Informe Consolidado de Solicitud de Aclaraciones, Rectificaciones y/o Ampliaciones al Estudio de Impacto Ambiental del Proyecto "Parque Eólico Cerro Los Loros"

Nombre del Titular : Enel Green Power Chile S.A.
Nombre del Representante Legal : Ali Ahmed Shakhtur Said
Dirección : Av. Santa Rosa N°76, piso 13.

El presente Informe Consolidado de Solicitud de Aclaraciones, Rectificaciones o Ampliaciones a la Adenda del Estudio de Impacto Ambiental del proyecto "Parque Eólico Cerro Los Loros", contiene las observaciones generadas en virtud de la revisión de la Adenda.

Imagen 1. Porción de camino en Vial 5, ubicado entre las coordenadas 243.557 E; 6.592.351N y 243.517E; 6.592.404 N que el titular debe justifica

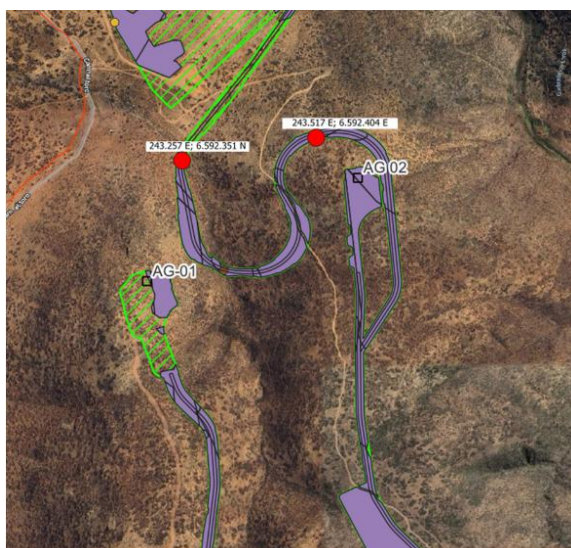
4.4.1. Se indica y reitera al titular que la sección de camino (Vial 5) que comunica el botadero 1 con el área proyectada para el Aerogenerador AG2, se encuentra proyectado sobre dos pendientes muy elevadas, entre los puntos coordenadas UTM 243.257 E; 6.592.231 N y 243.517 E; 6.592.404 N. Por ello y en atención a lo solicitado en numeral 3.1 del capítulo 6 del presente ICSARA, se solicita justificar la necesidad de intervención en dichos sectores, considerando que tanto las estructuras y caminos asociadas a AG02 y AG01, pueden ser construidas desde los accesos al PE Talinay, sin generar mayores impactos negativos sobre el medio ambiente.
